八重洲发布了FTM-150R系列的新固件。最新固件版本和发布日期如下：

- **MAIN: Ver 1.03(4/21/25)**
- **SUB: Ver 1.02(4/21/25)**

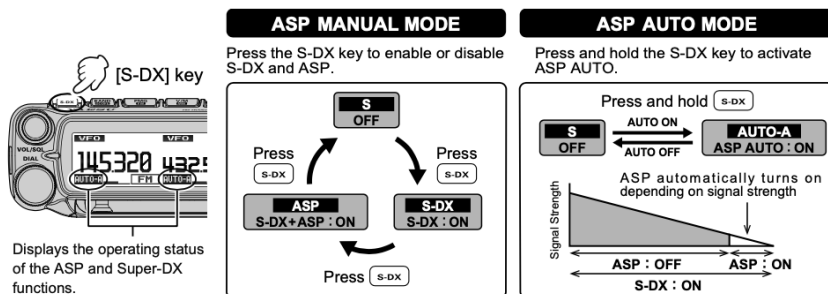
- 自动ASP模式以及ASP和Super-DX之间的一键切换

ASPAUTO/ MANUAL（自动/手动）模式。

通过打开ASP自动模式，ASP将根据信号强度自动打开/关闭。仅当检测到微弱信号时，ASP噪声消除自动激活。在手动模式下，每次短按[S-DX]键时，Super-DX和ASP都可以手动打开/关闭。

- 可在PMG屏幕和频谱屏幕上的频率显示和名称（标签）显示之间切换

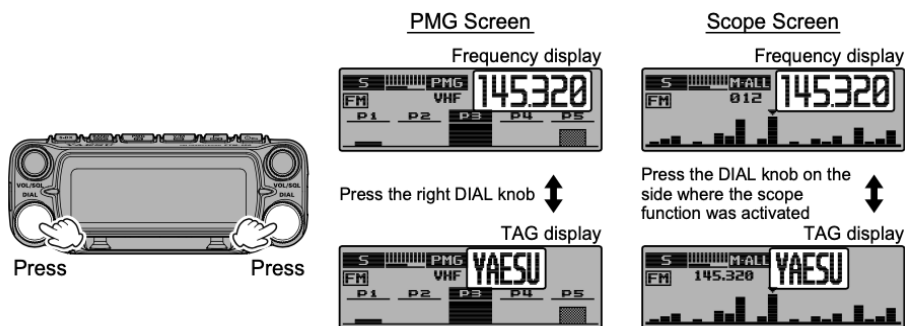
对于带有名称（标签）的存储频道，可切换显示频率和名称。在PMG屏幕上，您可以通过短按右侧旋钮在它们之间切换。在频谱屏幕上，通过短按频谱功能侧的旋钮，可切换显示名称和频率。
